**INFORME DE AUDITORÍA N° 019-2021-2-5354-AC**

**AUDITORÍA DE CUMPLIMIENTO  
GOBIERNO REGIONAL UCAYALI**

**"EJECUCIÓN DE LA OBRA: MEJORAMIENTO DEL  
CAMINO VECINAL EN EL TRAMO KM. 31 C.F.B., ALTO  
MANANTAY, BAJO RIEGO, SAN MARTIN DE MOJARAL  
Y SAN CRISTÓBAL DE AGUA BLANCA"**

**PERÍODO: 1 DE OCTUBRE DE 2017 AL 31 DE DICIEMBRE  
DE 2019**

**Imagen n.º 4**  
**Sección típica de Informe de Topografía en Constatación de la Entidad**

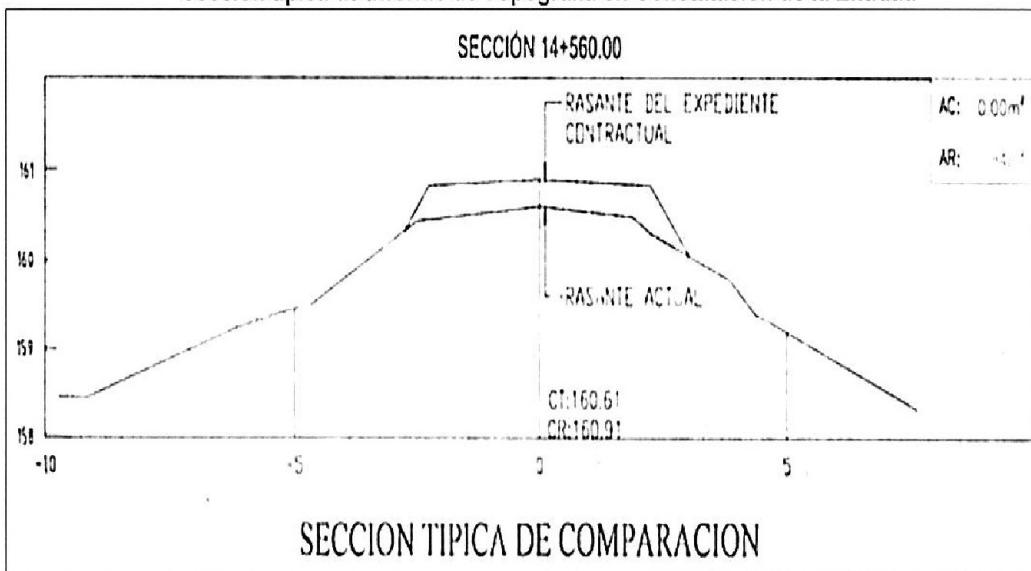
Se solicitó la determinación de volumen de explanaciones, para esto se han sobre puesto la rasante del expediente contractual con la rasante obtenida del levantamiento topográfico determinándose los siguientes valores: a) volúmenes de corte 7,559.27 m<sup>3</sup> y b) volumen de relleno 35,528.39 m<sup>3</sup>; estos volúmenes corresponden a los volúmenes que faltaría ejecutarse para llegar a las metas presupuestadas, (...)"

Asimismo, en el citado informe topográfico se hace el mismo comentario para los tramos B y C, donde tampoco se cumplió con llegar a los niveles establecidos en el expediente técnico, pese a la reducción del espesor de afirmado de 20 cm a 15 cm, adjuntándose el siguiente gráfico para explicar estas diferencias, donde claramente se aprecia la diferencia típica entre los niveles de rasante de expediente técnico con el actual (en la fecha de constatación).

**Imagen n.º 5**  
**Capa de afirmado no llega a nivel de la rasante – ancho de plataforma menor a 4,5 m**

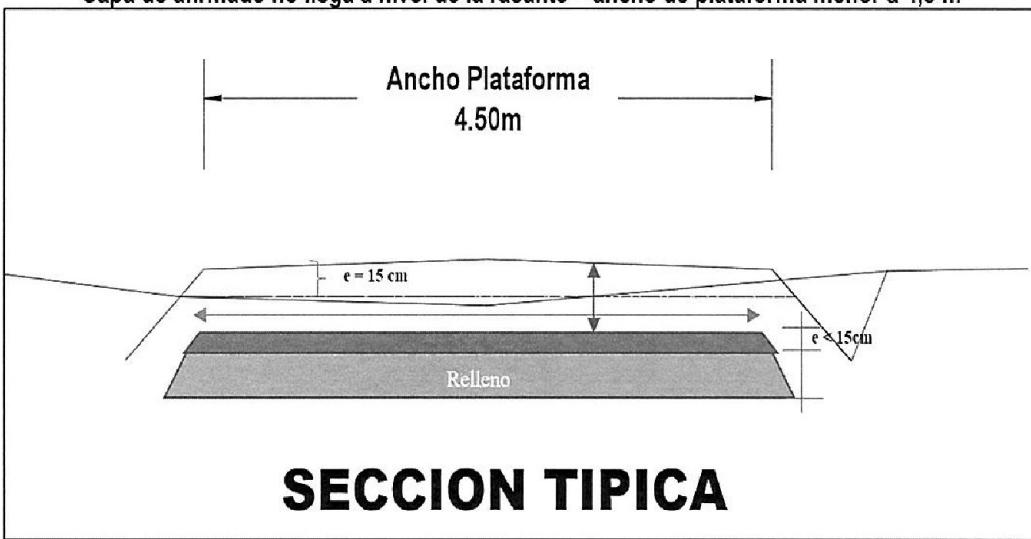
Es decir, se encontró una diferencia de 35 528,39 m<sup>3</sup> de volumen que falta conformar, lo que implica que el nivel de sub rasante y rasante estaban muy por debajo de lo establecido en el expediente técnico, por lo que no se cumplió con llegar a los niveles altimétricos requeridos; en ese sentido, corresponde no aceptar las partidas relacionadas al cumplimiento del diseño geométrico horizontal y vertical de la vía, según se muestran en los siguientes gráficos:
